# **Edison Rinnovabili S.p.A.**

**ADEGUAMENTO TECNICO IMPIANTO EOLICO MEDIANTE INTERVENTO DI REPOWERING DELLE TORRI ESISTENTI E RIDUZIONE NUMERICA DEGLI AEROGENERATORI – INTERVENTO IR8**

**Procedura di verifica di ottemperanza alle condizioni ambientali contenute nel provvedimento di VIA n. MASE\_VA\_DEC\_2024-0000172 del 31/05/2024, ai sensi dell'art.28 del D.Lgs.152/2006**

**Agosto 2024**

Figura 1 – Aree di deposito intermedio TRS

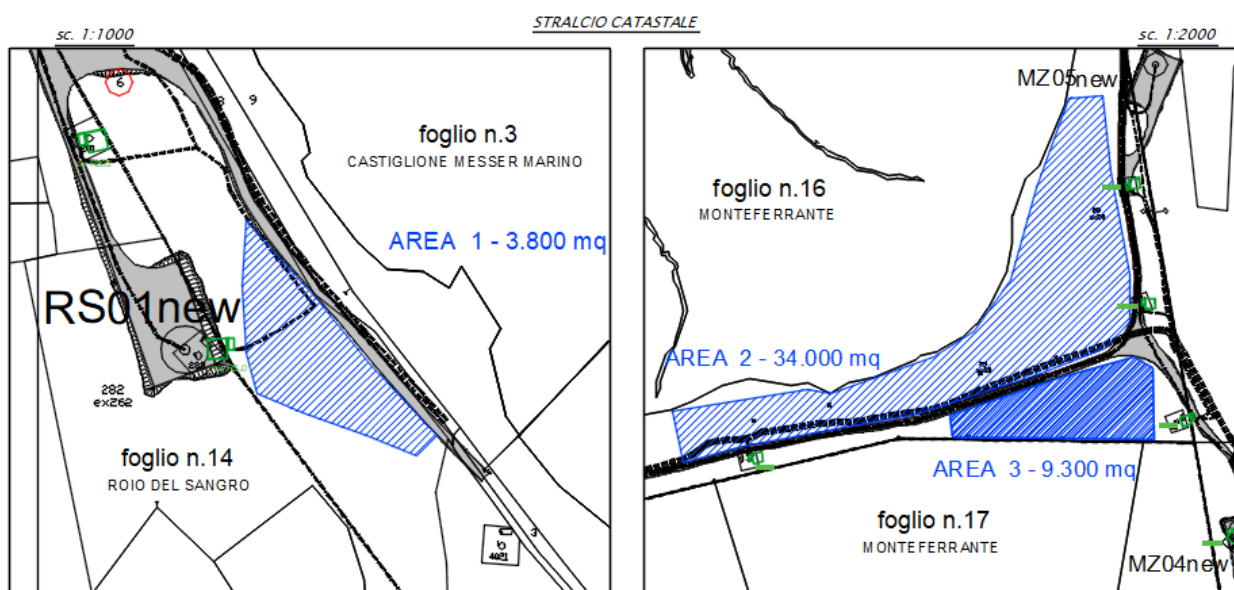
*L'area suolo occupata e durata del deposito in ciascun cantiere.*

*Le aree dove verranno depositate le TRS in attesa del loro riutilizzo sono le stesse di produzione, oltre che le aree limitrofe alle stesse – sempre all'interno delle aree di cantiere; si è inoltre provveduto ad integrare le aree di deposito intermedio rappresentate nella successiva*

Figura 1. La durata dei depositi sarà pari a quella dei cantieri.
